《2013SLメンバーズブック記載内容訂正のお願い》

【訂正箇所】 2013SLメンバーズブック 66ページ
●点火系統 図中 直径数値

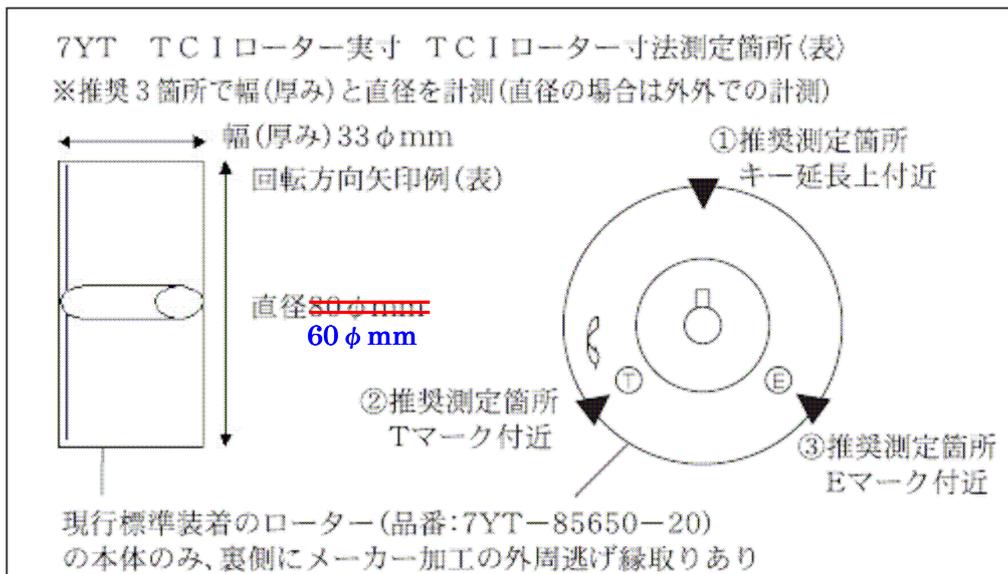
お世話になります。日頃よりカート普及活動にご尽力を賜りありがとうございます。
標記の件、2013SLメンバーズブック66ページ、“●点火系統”におけるTCIローター図中の数値表記に誤りがございました。
お手数をお掛け致しますが、下記箇所のご訂正をお願い致します。

※図中の直径数値が80 φ mmと表記されておりましたが、正しくは60 φ mmです。
